RAPPORT DE L'INSPECTION DES INSTALLATIONS CLASSÉES

Objet : Demande de modification des gabarits des aérogénérateurs du parc éolien autorisé non construit des Mothées sur la commune d'Omey.

Figure 1 : Modifications apportées au pan coupé permettant d'accéder à E1 pour le modèle de hauteur 186 mètres en bout de pale ;

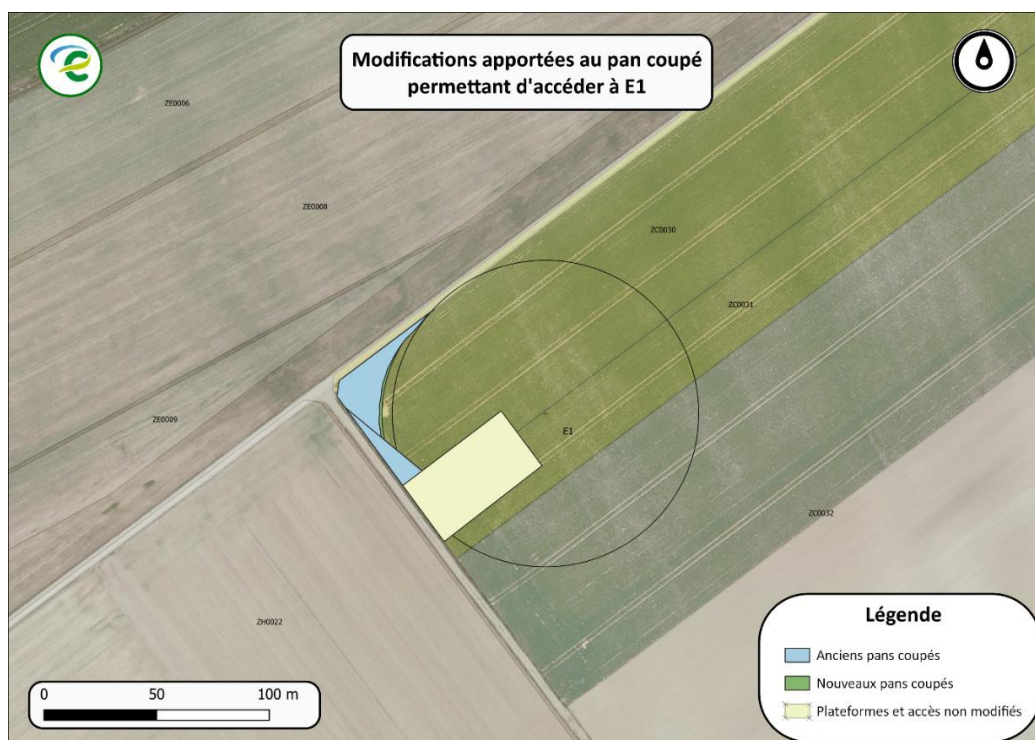
Il est envisagé de modifier les chemins d'accès aux plateformes des éoliennes (voir figures 1 et 2 ci-dessous). Ainsi les pans coupés d'accès aux éoliennes sont modifiés et seule une surface de 1657 m² de culture céréalière sans enjeu particulier sera impactée.

Ainsi l'inspection des installations classées considère que les modifications apportées aux chemins d'accès n'engendreront pas d'impact significatif sur la flore et les habitats.
